Référence : 97049464-FA

## Notification d'information de sécurité urgente Kit pour couvercle de trou de trépan SureTek™, intégré au système de stimulation cérébrale profonde Vercise™, difficultés de verrouillage du clip de rétention – mise à jour de la notice d'utilisation

## **Annexe 1 – Systèmes de stimulation cérébrale profonde Vercise™ Mises à jour du manuel des implants chirurgicaux**

**Figure 23. Verrouiller la glissière**

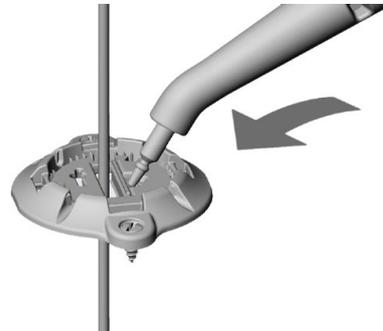
<b>Section du manuel des implants chirurgicaux</b>	<b>Mises à jour prévues</b>
Fixation de la sonde SCP	<p>6. Tout en stabilisant la sonde SCP, positionner soigneusement le clip de rétention au-dessus de la base de sorte que la sonde DBS soit située dans le canal ouvert du clip de rétention. Positionner le clip de rétention de sorte que la face statique de l'ouverture se situe contre la sonde (Figure 21).</p>  <p><b>Figure 21. Positionner le clip de rétention au-dessus de la base</b></p> <p>7. Pousser le clip de rétention dans la base. S'assurer que le clip de rétention est complètement engagé dans la base (Figure 22).</p>  <p><b>Figure 22. Pousser le clip de rétention dans la base</b></p> <p>8. Placer l'extrémité de l'outil de positionnement/retrait dans la fossette de fermeture ou n'importe où sur la longueur de la glissière sur le clip de rétention pour pousser la glissière vers la sonde DBS jusqu'à ce qu'elle se verrouille en place. Utiliser la pointe de l'extrémité de l'outil de positionnement/retrait pour appliquer une pression sur la glissière orientée dans la direction opposée, cela permet de garantir le verrouillage complet de la glissière (Figure 23).</p>

Remarque : si vous avez des difficultés à verrouiller la glissière, il se peut que vous deviez retirer le stylet de sonde avant de verrouiller la glissière en place, ou remplacer le clip de rétention en utilisant un autre kit pour couvercle de trou de trépan ou kit de pièces de rechange pour couvercle de trou de trépan.
